T字ボルトの寸法変更のお知らせ

早速ではございますが、この度、排水鋼管用可とう継手（MD・TM・TM-II型）に使用するT字ボルトを諸般の事情により、下記の通り寸法変更をさせていただきます。

# TMボルト 現行と改良品との比較図

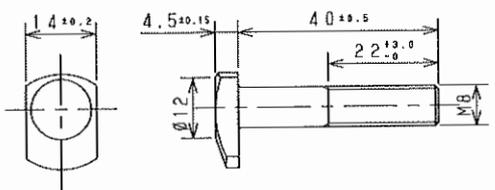
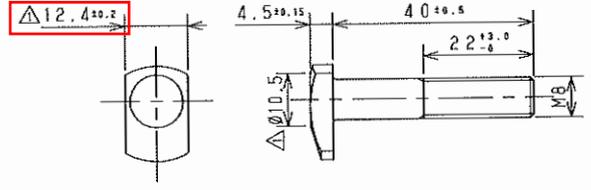
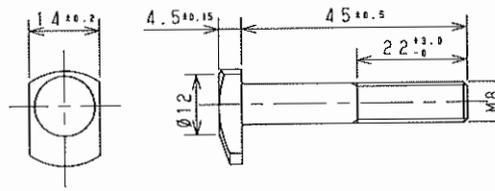
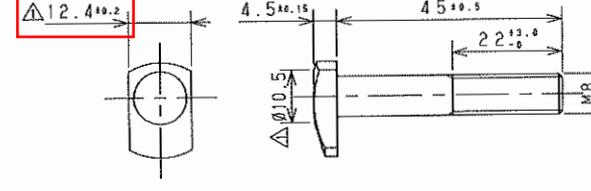
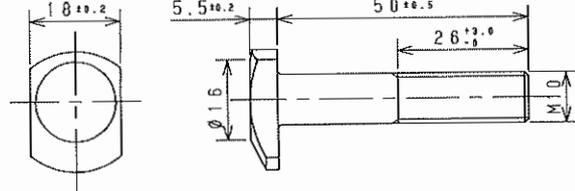
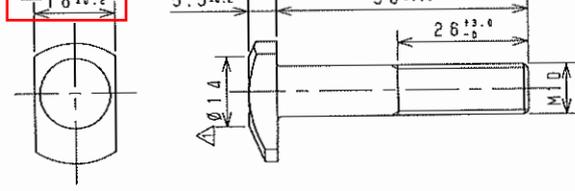
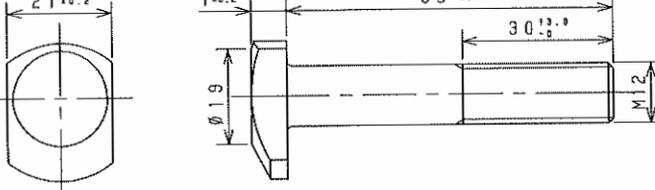
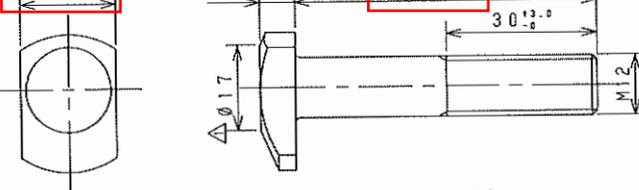
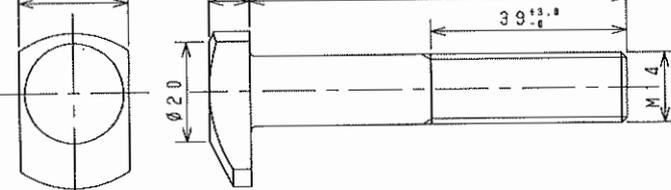
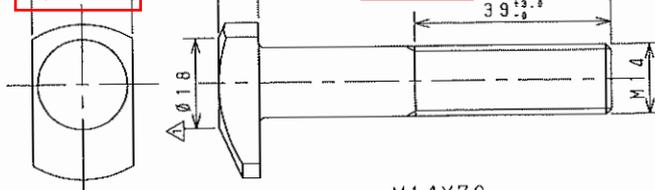
- 商品 : ボルト（SUS仕様も含む）
- サイズ : M8 ～ M14
- 変更箇所 : T字ボルトの頭幅の変更  
M12、M14は、L寸法5mm短くなります。
- 変更時期 : 2019年4月1日出荷分より  
※在庫のT字ボルトが無くなり次第、順次切替となりますので、御了承の程よろしくお願い申し上げます。  
※詳細は別紙参照

現 状	改良品 <span style="border: 1px solid red; padding: 2px;">変更箇所</span>
<p>32・40A用</p>  <p>M8X40</p>	<p>32・40A用</p>  <p>M8X40</p>
<p>50・65A用</p>  <p>M8X45</p>	<p>50・65A用</p>  <p>M8X45</p>
<p>80・100A用</p>  <p>M10X50</p>	<p>80・100A用</p>  <p>M10X50</p>
<p>125・150A用</p>  <p>M12X65</p>	<p>125・150A用</p>  <p>M12X60</p>
<p>200A用</p>  <p>M14X75</p>	<p>200A用</p>  <p>M14X70</p>
